## **Bebauungsplan Nr. 50/5**

Plangebiet: Bereich zwischen der Wilhelmstraße und Straße Haufeld im Siegburger Zentrum

### **Satzungsbeschluss**

#### **Eingegangene Stellungnahmen und Abwägungsvorschlag der Stadtverwaltung**

Abb. Quelle: heinlewischer Architekten Stand Mai 2023

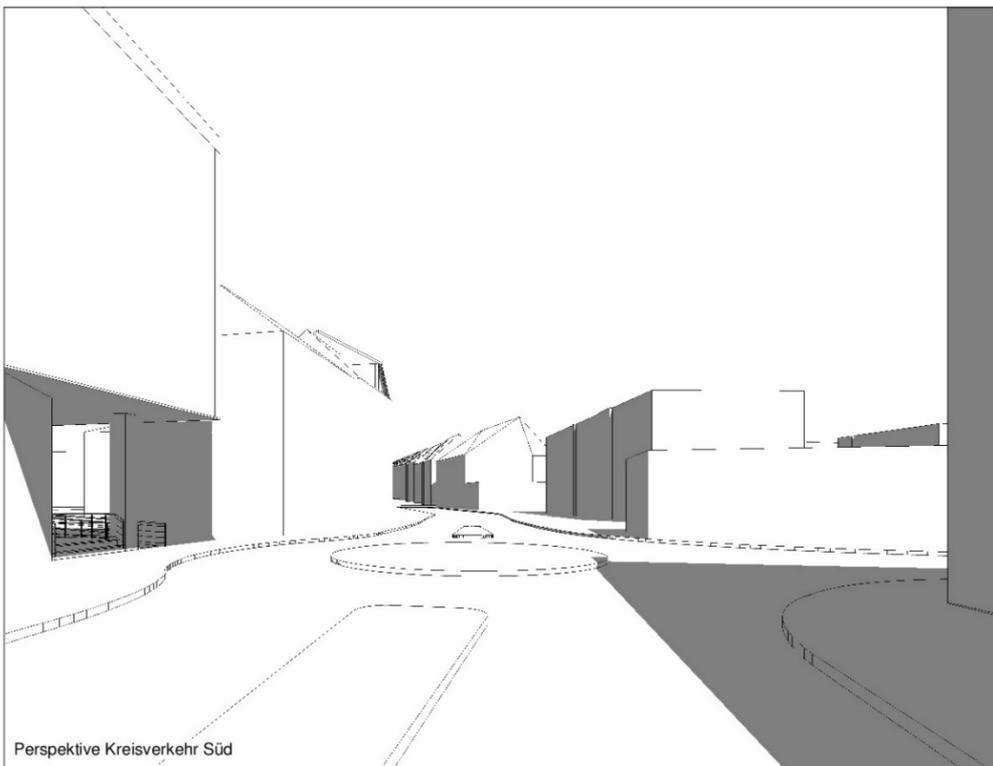
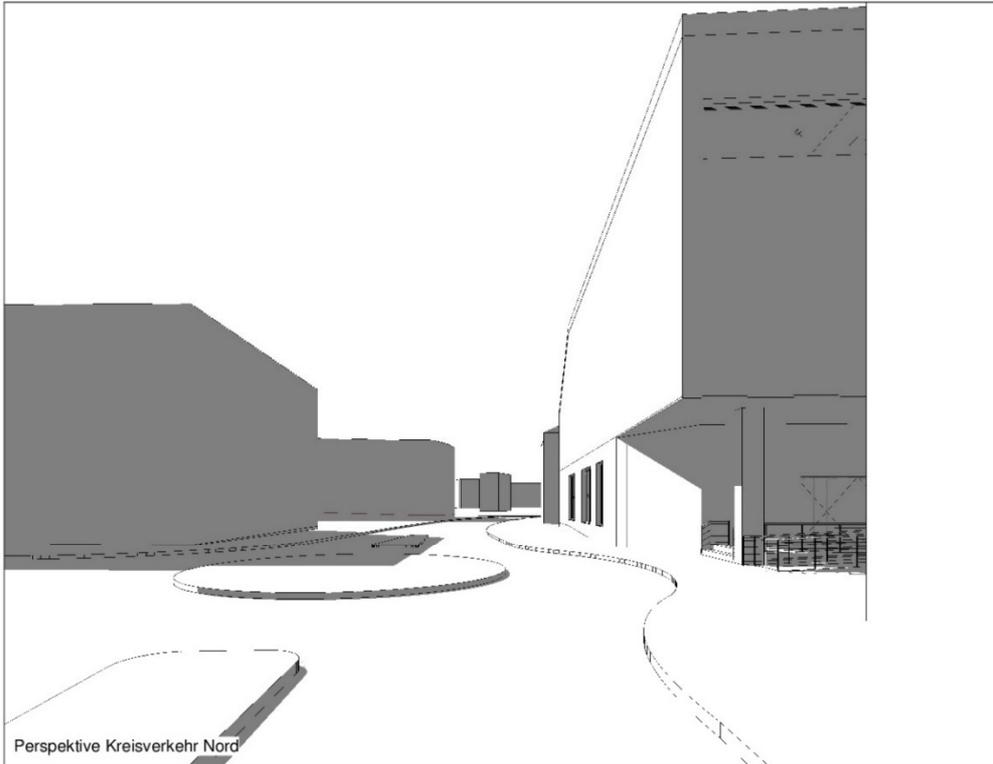
Die Form des Anschlusses der Planstraße an den bestehenden Kreisverkehr wird jedoch sehr kritisch gesehen:

Es ist zwingend erforderlich, die Planung des Kreisverkehrs nach den geltenden Richtlinien wie z. B. dem Merkblatt für die Anlage für Kreisverkehre zu gestalten und die Vorgaben der Richtlinie umzusetzen.

Das Planungsbüro heinlewischer Architekten aus Köln haben eine Darstellung s. unten erstellt, die aufzeigt, dass eine Sichtbehinderung durch den Überbau nicht hergestellt wird und eine Sichtbeziehung bestehen bleibt.

Der Hinweis zu Herstellung des Kreisverkehrs gem. geltender Richtlinien auch im Hinblick eine sichere Fußgängerführung insbesondere auch für Schüler/innen wird berücksichtigt. Die Empfehlungen des Fachbeitrags des Ingenieurbüros IVV und die Stellungnahme der Kreisverwaltung werden aufgenommen und dem zuständigen Tiefbauingenieur mitgegeben und im Verlauf der Planung mit dem Amt für Mobilität und Infrastruktur abgestimmt.

#### Schmutz- / Niederschlagswasserbeseitigung

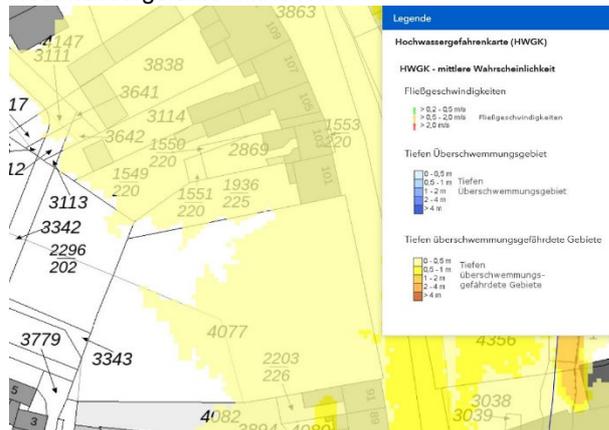
Die Planunterlagen enthalten keine Angaben zur Niederschlagswasserbeseitigung. Für den Planbereich ist ein Entwässerungskonzept mit Angaben zu der geplanten Niederschlagsentwässerung zu erstellen und im nächsten Verfahrensschritt vorzulegen.

Die Entwässerung der Bauvorhabens Sporthalle ist gesichert. In der Wilhelmstraße liegt ein Trennsystem. Dieses ist in der Lage die anfallenden Schmutz- und Niederschlagswassermengen aufzunehmen. Auch im weiterführenden Netz entstehen durch den Anschluss keine hydraulischen Engpässe. Das Bauvorhaben liegt innerhalb des Gesamtmaßnahm „Masterplan Haufeld“. Für das gesamte Masterplangebiet wird zurzeit ein Entwässerungskonzept erstellt mit der Zielsetzung im gesamten Baugebiet einen Zustand zu erreichen der in etwa den natürlichen Wasserhaushalt entspricht. Es werden hier Maßnahmen zur Verdunstung/Versickerung von Niederschlagswasser untersucht, um zu erreichen, dass keine zusätzlichen Abflüsse zu den Gewässern (Mühlengraben/Sieg) entstehen. Für das Bauvorhaben Turnhalle ist bereits eine Dachbegrünung vorgesehen und im Zuge der Planungen des Entwässerungsantrages für das Baugrundstück wird angestrebt die unverschmutzten bzw. gering verschmutzten Niederschlagswassermengen (Dachflächen) in den Untergrund zu versickern. Da das Bauvorhaben eine Fläche von mehr als 800 m<sup>2</sup> aufweist ist im Entwässerungsantrag ein Nachweis nach DIN 1986-100 für den Überflutungsschutz nachzuweisen. Die erforderlichen Rückhalteräume bei Starkniederschlägen sind auf den Grundstücksflächen bereit zu stellen. Hier werden entweder unterirdische Rückhalteräume angelegt oder es erfolgt eine Zwischenspeicherung auf der Geländeoberfläche ohne Abfluss auf Drittgrundstücke.

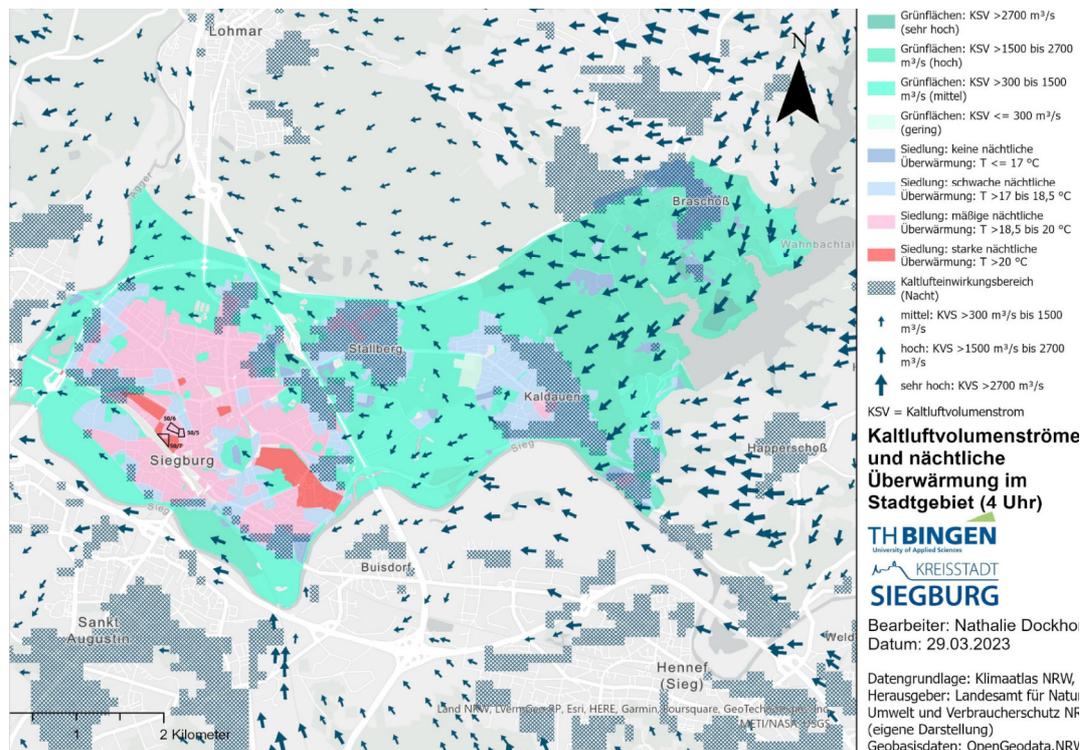
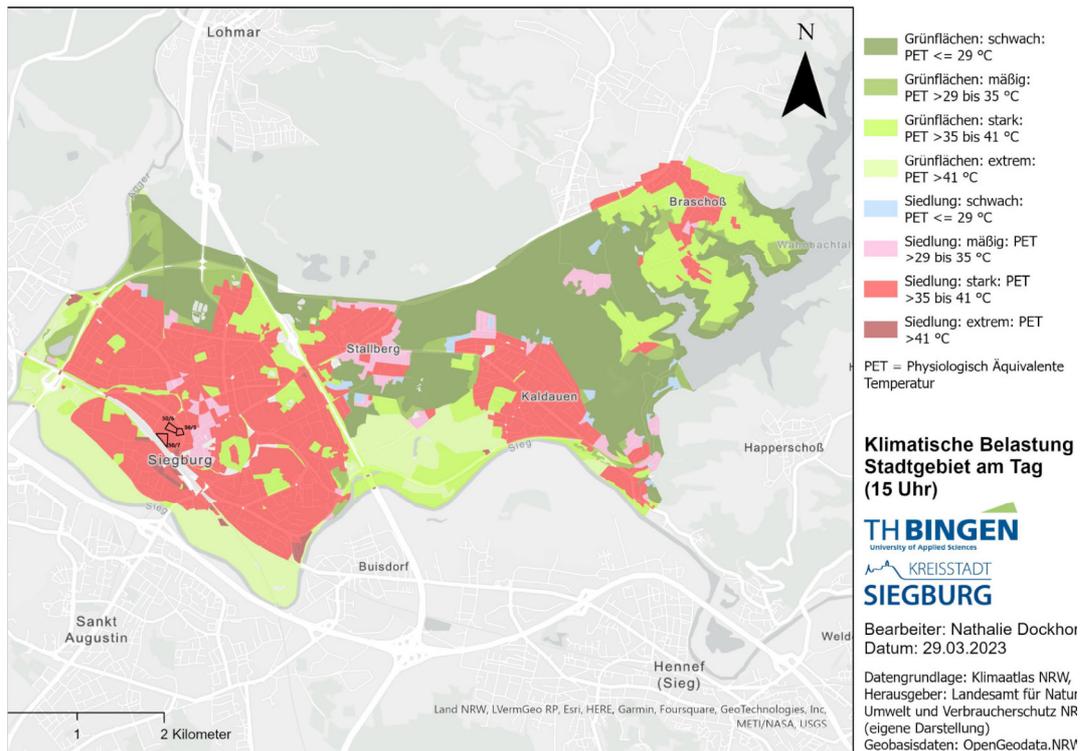
„Die zur Beteiligung vorgelegten Bebauungspläne 50/5, 50/6 und 50/7 wurden hinsichtlich Ihrer Lage mit dem Klimaatlas NRW abgeglichen. Die Grundstücke liegen in einem Bereich starker thermischer Belastung (tagsüber) und mäßiger bis starker nächtlicher Überwärmung. In den beigefügten Karten wurden die Grundstücke nach Augenmaß eingezeichnet. Wir möchten insbesondere für die geplante Wohnanlage (B-Plan 50/6) die Empfehlung aussprechen, bei der Bebauung auf den Aspekt Schutz vor Hitze ein besonderes Augenmerk zu legen.“
